PRONUNCIAMIENTO N° 533-2024/OSCE-DGR

Entidad: Gobierno Regional de Piura Sede Central.

Referencia: Licitación Pública N° 6-2024-GRP-GRI-CS-LP-1-1, convocada para la ejecución de la obra: “Mejoramiento y ampliación del servicio de agua del sistema de riego del canal 21.5 del sector Hualtaco IV en la localidad de CP 12, Tambogrande, Piura

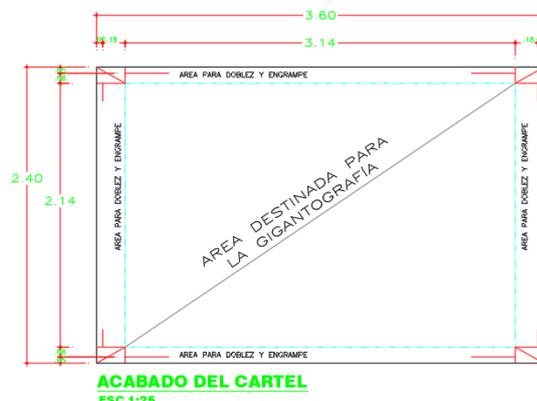
1. La partida 01.1 CARTEL DE OBRA DE 3.60M X2.40M, dentro del APU considera una gigantografía de 4.20m x 3.00m, la cual no se ajusta a las medidas del cartel considerado, por lo que se tiene que modificar el APU.

RESPUESTA: *que se realizó la revisión del expediente técnico aprobado mediante RESOLUCIÓN DIRECCIÓN GENERAL DE CONSTRUCCIÓN N° 120-2024/GOBIERNO REGIONAL PIURA-GRI-DGC, se verifica que se encuentra el plano de CARTEL DE OBRA – DETALLES, donde se indica:*

Se anexa PLANO DE HABILITACION DE ACCESOS (LAMINA SHG-01, SHG-02)

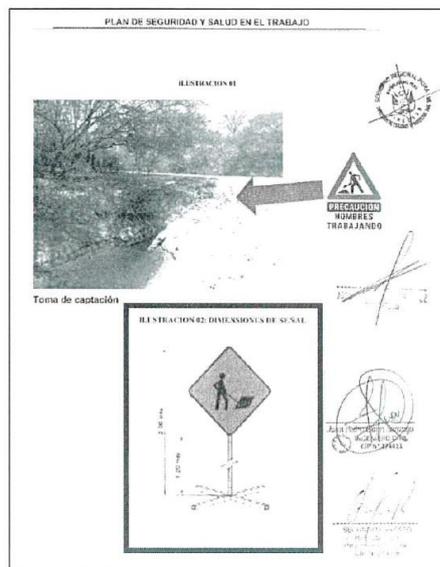
7. Faltan plano de habilitación de accesos.

RESPUESTA: que se realizó la revisión del expediente técnico aprobado mediante RESOLUCION DIRECCION GENERAL DE CONSTRUCCION N° 120-2024 /GOBIERNO REGIONAL PIURA-GRI-DGC, **indicando que el plano se encuentra en el expediente técnico.**
